Bebauungsplanvorentwurf Nr. 15.1, 6. Änderung
Stadt Blankenberg / Altstadt

Bebauungsplan Nr. 15.1 Hennef (Sieg) – Stadt Blankenberg, 6. Änderung und Erweiterung
hier: frühzeitige Beteiligung der Behörden und sonstiger Träger öffentlicher Belange gemäß § 4
Abs. 1 Baugesetzbuch (BauGB)

**Bebauungsplan Nr. 15.1 Hennef (Sieg) – Stadt Blankenberg, 6. Änderung
und Erweiterung**

Lageplan
Altlasten- und Hinweisflächen

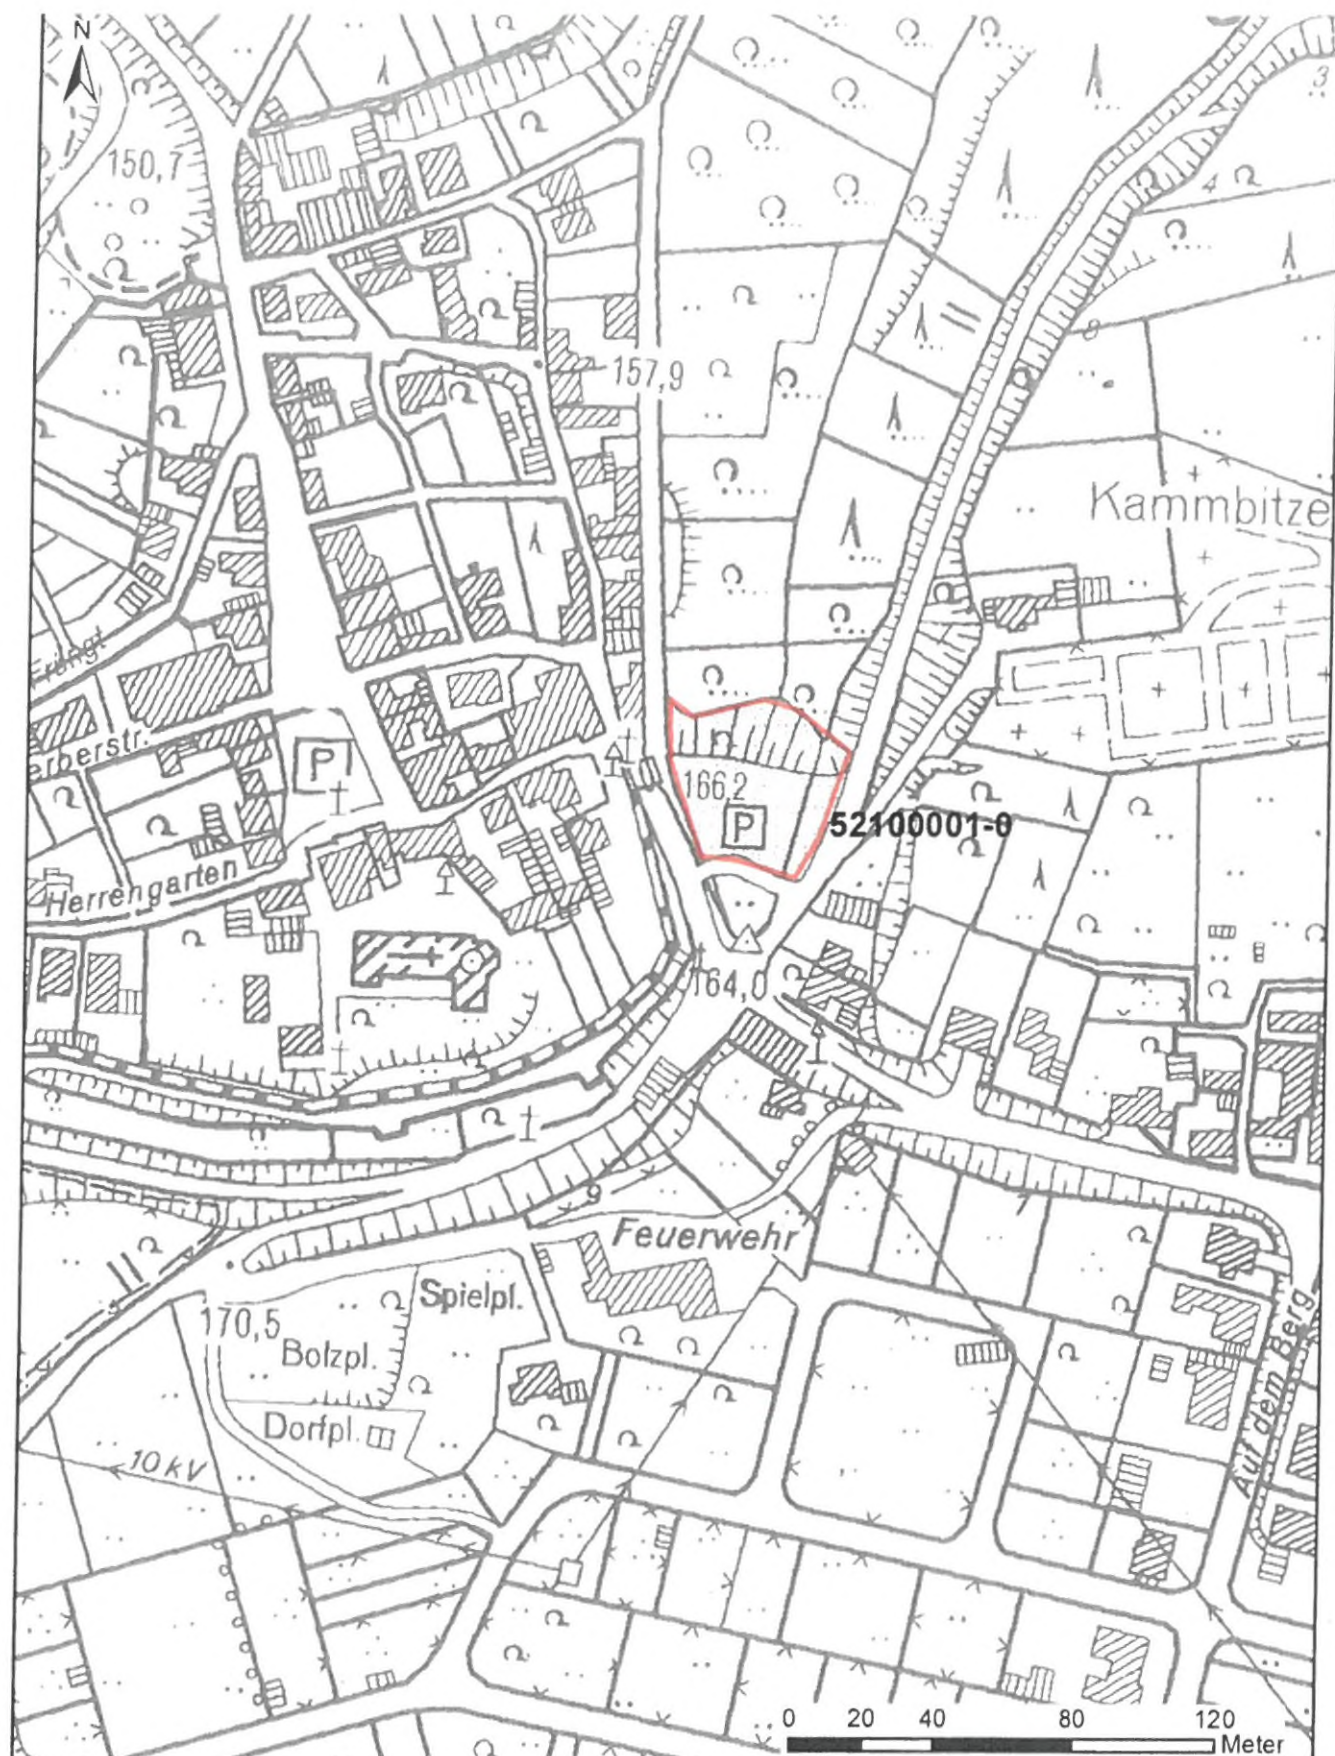
Die südöstlich ausgewiesene Parkplatzfläche befindet sich im Randbereich der im Altlasten- u. Hinweisflächenkataster nachrichtlich registrierten Altablagerung mit der Nr. 5210/0001-0 (siehe Lageplan).

Die Auswertung historischer Karten hat gezeigt, dass es sich bei der Altablagerung um eine künstliche Anschüttung handelt. Informationen über Art und Umfang der Aufschüttung liegen dem Rhein-Sieg-Kreis nicht vor, so dass sich keine konkreten Hinweise auf einen Bodenbelastungsverdacht ergeben.

Es wird darum gebeten, folgenden Hinweis in die Textlichen Festsetzungen bzw. Begründung aufzunehmen:

Im Vorfeld geplanter Baumaßnahmen im Bereich der Altablagerung 5210/0001-0 ist der Rhein-Sieg-Kreis, Amt für Umwelt- und Naturschutz, zu beteiligen und die weitere Vorgehensweise abzustimmen.
